เงื่อนไขมาตรการด้านสิ่งแวดล้อมแนบท้ายประทานบัตร

เรื่อง การพิจารณารายงานการวิเคราะห์ผลกระทบสิ่งแวดล้อม

เรื่อง ผลการพิจารณารายงานการศึกษาผลกระทบสิ่งแวดล้อมและมาตรการป้องกันแก้ไขสำหรับคำขอต่ออายุประทานบัตรที่ 4/2551 (ประทานบัตรที่ 21378/15248) ร่วมแผนผังโครงการทำเหมืองเดียวกันกับคำขอต่ออายุประทานบัตรที่ 3/2551 (ประทานบัตรที่ 21379/15245)

เรื่อง การขอเปลี่ยนแปลงแผนผังโครงการทำเหมือง ของบริษัท เอส.เอส. (1995) การศิลา จำกัด ร่วมแผนผังโครงการทำเหมืองเดียวกันกับห้างหุ้นส่วนจำกัด ไทพิพัฒน์ และบริษัท ผลิตภัณฑ์ศิลาแสนสุข จำกัด

ตัวอย่างรูปแบบการฟื้นฟูพื้นที่ชั้นบันไดหน้าเหมือง

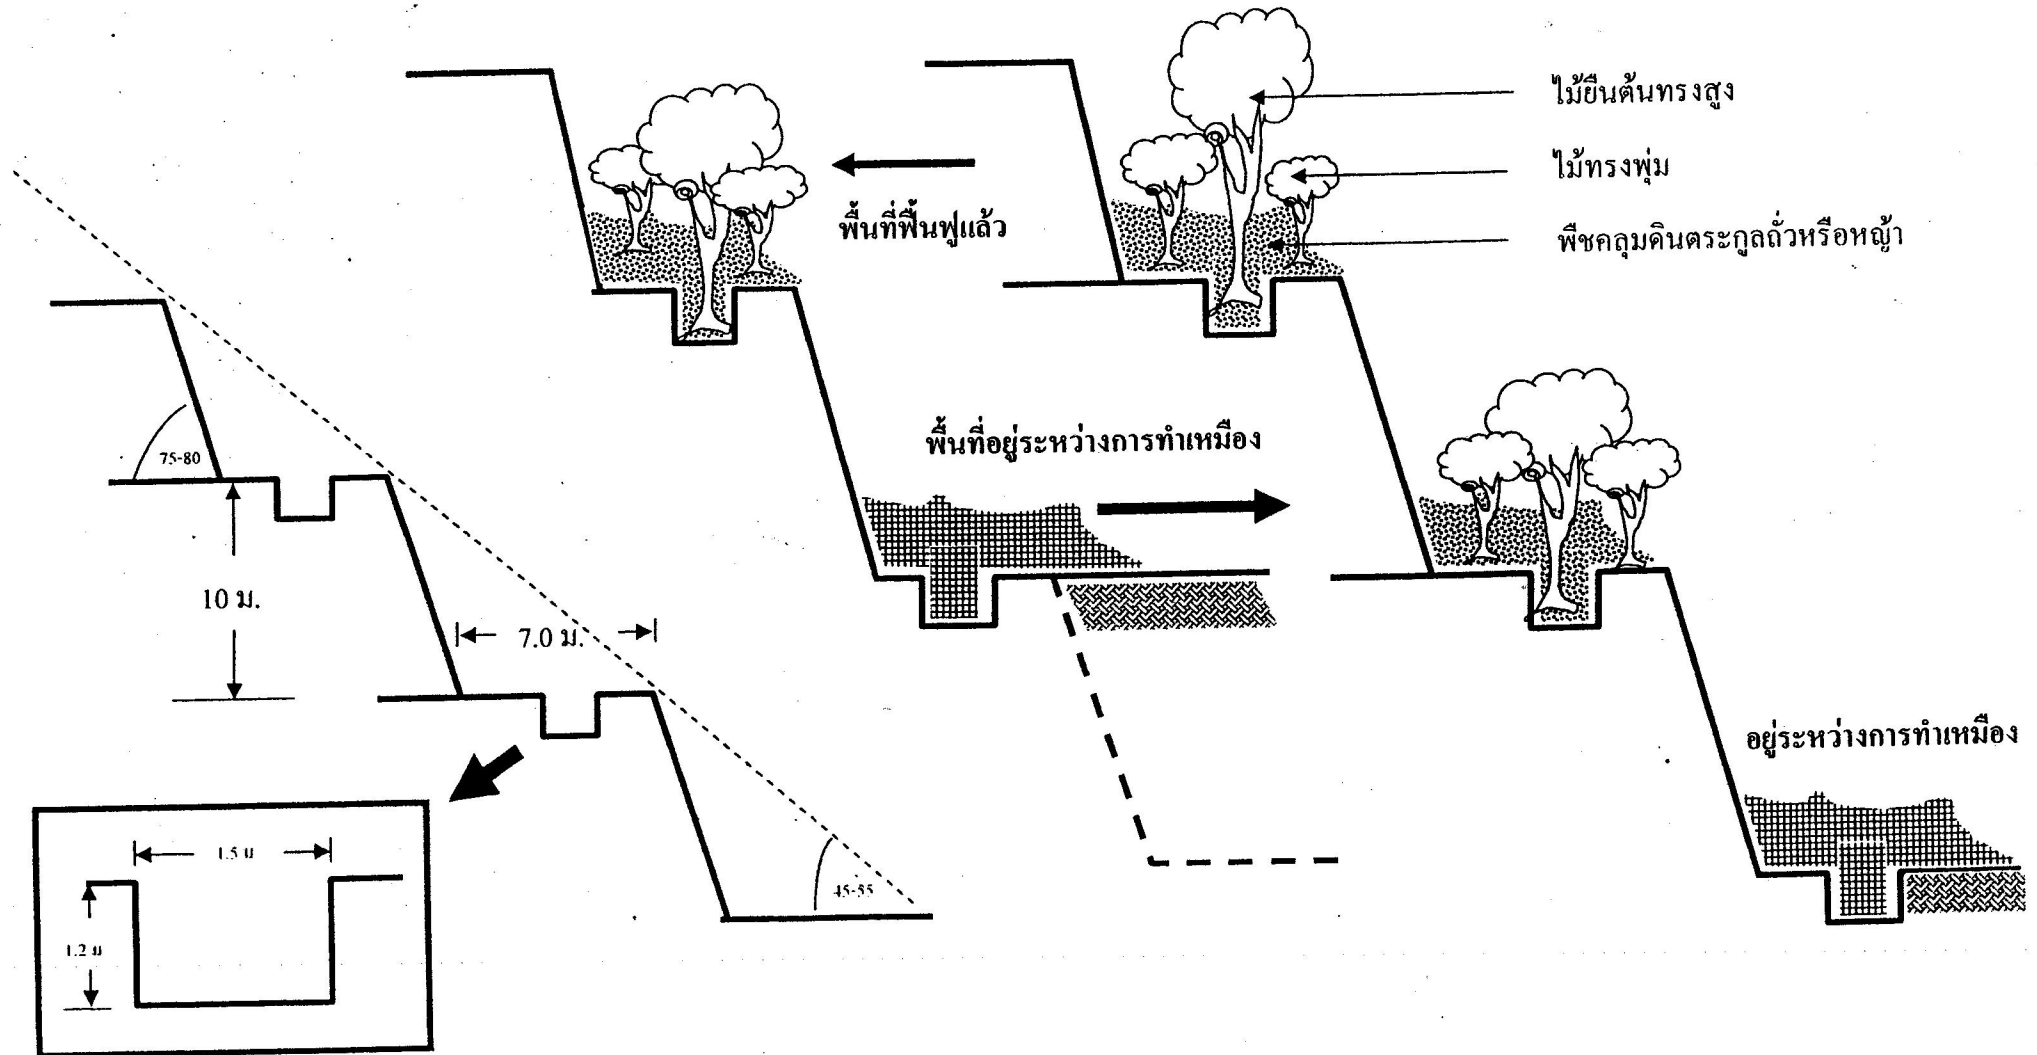
11.1 ให้ขุดหลุมหรือร่องบนชั้นบันไดหน้าเหมืองบนภูเขาที่ทำถึงขอบเขตที่ทำเหมืองแล้ว พร้อมทั้งนำเปลือกดินใส่หลุมหรือร่องดังกล่าว รวมทั้งพื้นชั้นบันไดให้เต็มแล้วปลูกพืชคลุมดิน ไม้พุ่มและไม้ยืนต้นท้องถิ่นหรือไม้โตเร็วให้แน่นทึบ โดยให้ฟื้นฟูชั้นบันไดหน้าเหมืองควบคู่ไปกับการทำเหมือง ดังแนวทางดำเนินการในเอกสารแนบ เพื่อลดผลกระทบด้านทัศนียภาพพื้นที่ที่ทำเหมืองแล้ว

ตัวอย่างรูปแบบการฟื้นฟูพื้นที่ชั้นบันไดหน้าเหมือง

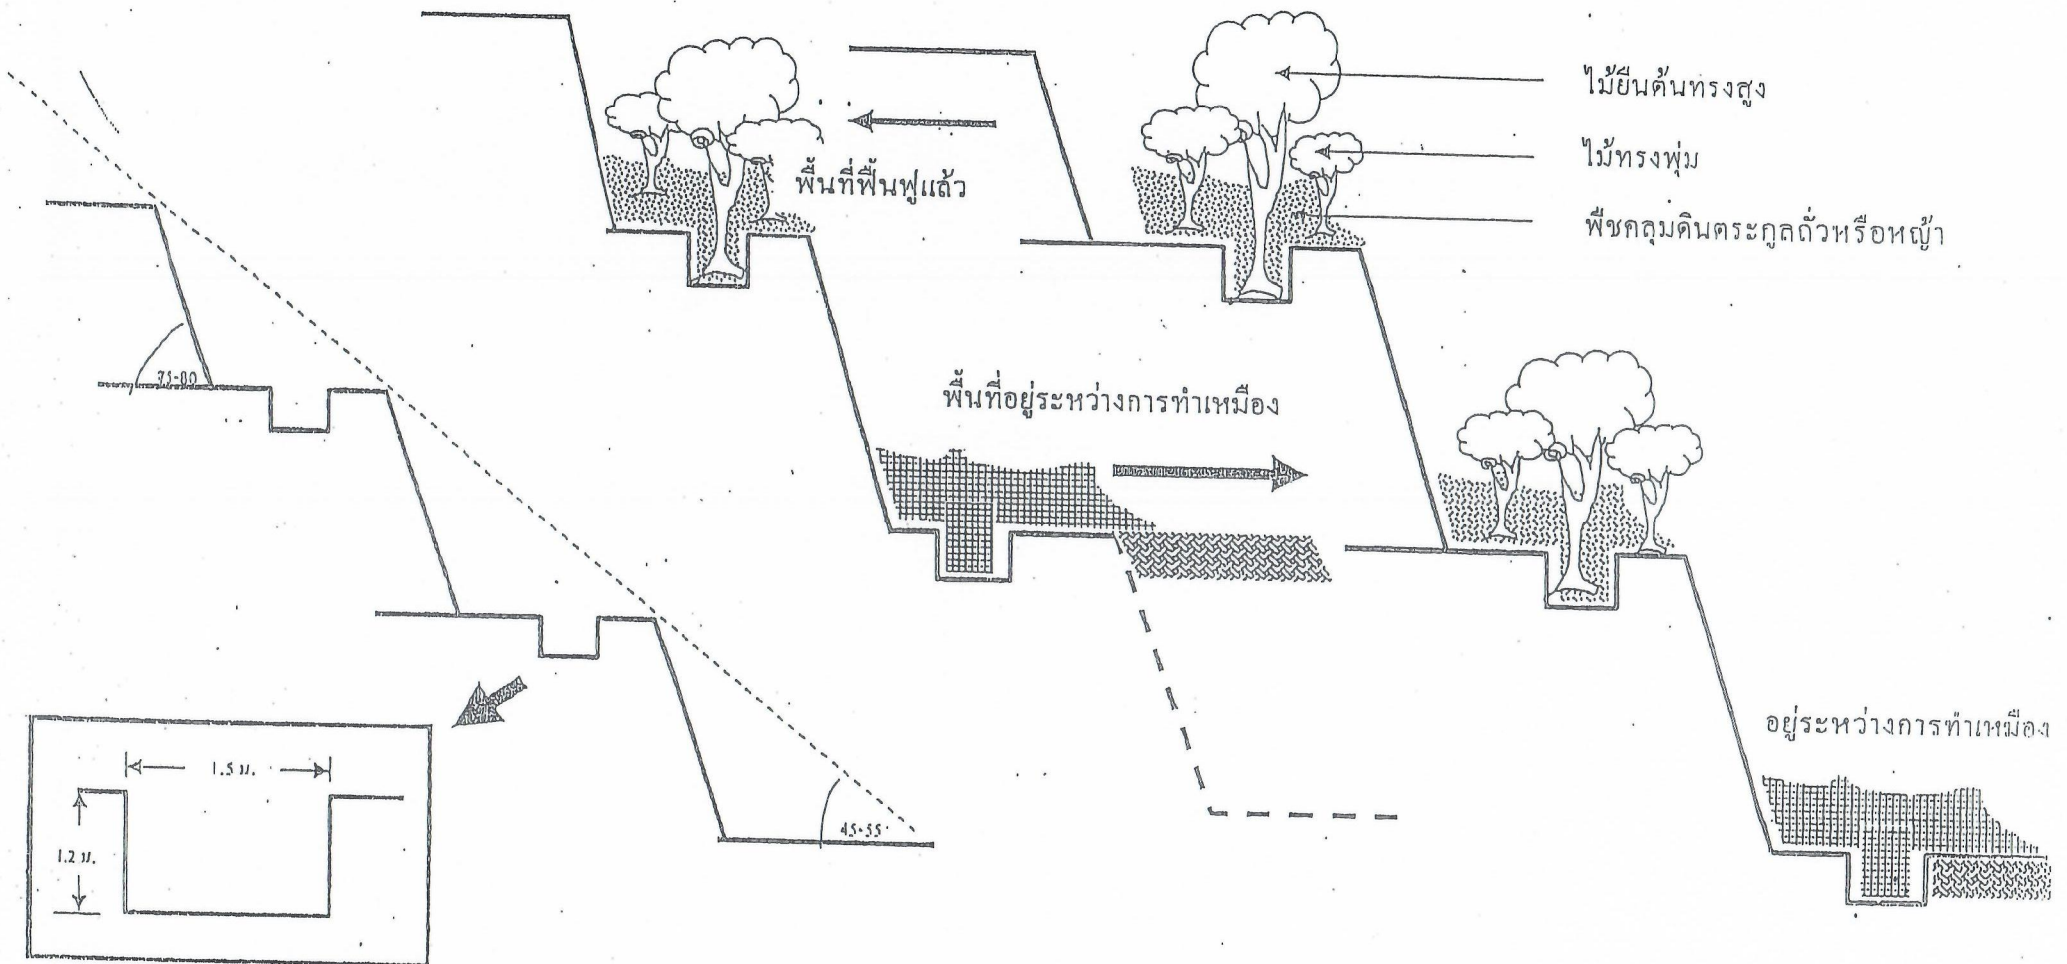
๑๕.๒ ขุดหลุมหรือร่องบนชั้นบันไดหน้าเหมืองบนภูเขาที่ทำถึงขอบเขตที่ทำเหมืองแล้ว พร้อมนำเปลือกดินมาใส่หลุมหรือร่องดังกล่าว รวมทั้งพื้นที่ชั้นบันไดให้เต็มแล้วปลูกพืชคลุมดิน และไม้พุ่ม ต้นไม้ท้องถิ่นหรือไม้โตเร็ว ระยะปลูก ๒x๒ เมตร แบบสลับฟันปลา เพื่อลดผลกระทบด้านทัศนียภาพพื้นที่โครงการดังแนวทางดำเนินการในเอกสารแนบ
